Dossier n° : DIOTA-240403-103135-217-007

Création d'un bassin enterré de 5500 m³ et restructuration du réseau d'assainissement à Mundolsheim (67)

Note de précisions suite à la demande de compléments formulée par la DREAL par courrier du 27/05/2024

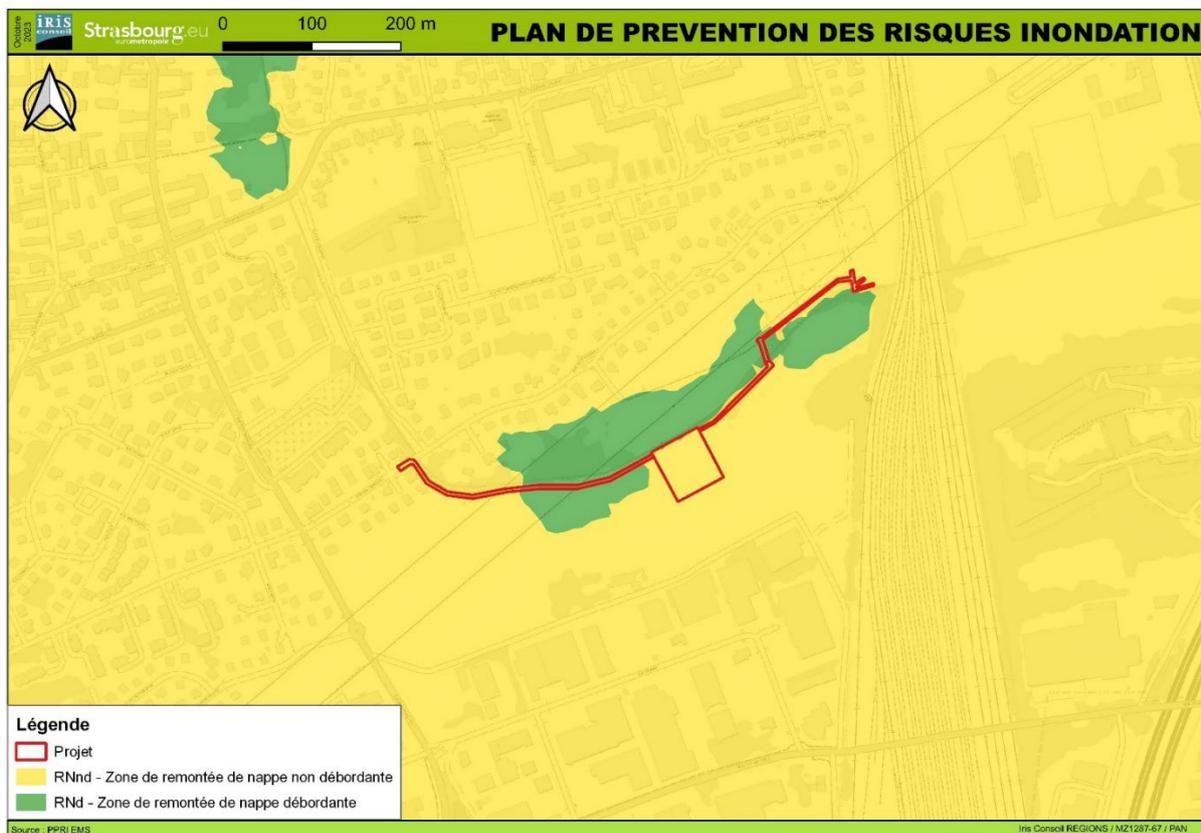
Vous indiquez dans le résumé non technique que le projet n'est pas concerné par la présente rubrique. Vous indiquez en revanche en page 15 du DLE qu'un impact d'une superficie de 0,67 ha est prévu dans le lit majeur de la Souffel et que, par conséquent, le projet est soumis à cette rubrique.

Il convient de préciser ce point et de présenter, le cas échéant, des mesures compensatoires à la soustraction d'une partie du champ d'expansion des crues de la Souffel.

- Le projet n'est pas réalisé dans le lit majeur de la Souffel, en effet, d'après la carte ci-dessous (en page 29 du document d'incidence), la zone d'expansion de crue est située en rive gauche de la Souffel. Le projet n'est donc pas soumis à cette rubrique 3.2.2.0, des mesures compensatoires à la soustraction d'une partie du champ d'expansion des crues ne sont donc pas nécessaires.
